Association pour la sauvegarde du site du Moulin
97 rue Mont d'Oran
73500 Villarodin Bourget
Email : assmoulin@ifrance.com
Site web : www.assmoulin.org

Document remis à la commission environnement du 16/09/2003

Photos :

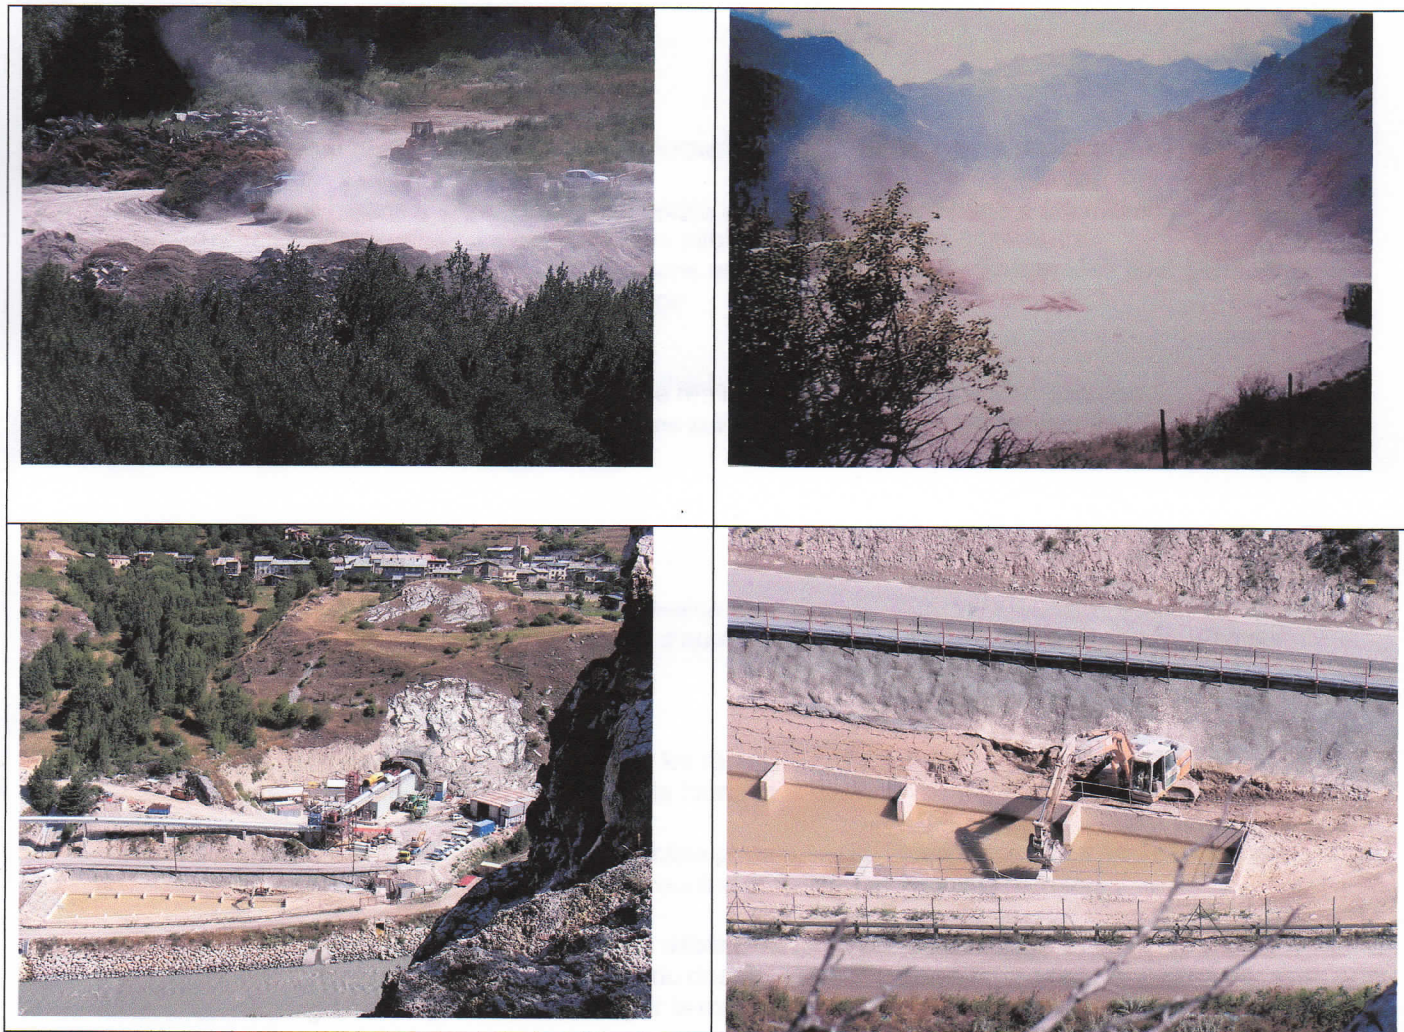
Nous demandons pourquoi les stocks de granulats issus du concassage, ainsi que le chantier ne sont pas arrosés comme prévu.

Nous demandons qu'un système d'arrosage et de vaporisation permanent soit installé à la limite du chantier, ce qui aurait pour effet de circonscrire la diffusion des poussières et d'assainir aussi la zone du chantier.

En haut à gauche : les bandes transporteuses ne sont pas opérationnelle, les camions soulèvent un nuage de poussière à chaque passage

En haut à droite : le nuage de poussière cache presque totalement l'usine de concassage.

En bas à gauche : la zone ouest du village est la partie la plus exposée.

En bas à droite : Bassin de décantation et principe de curage.
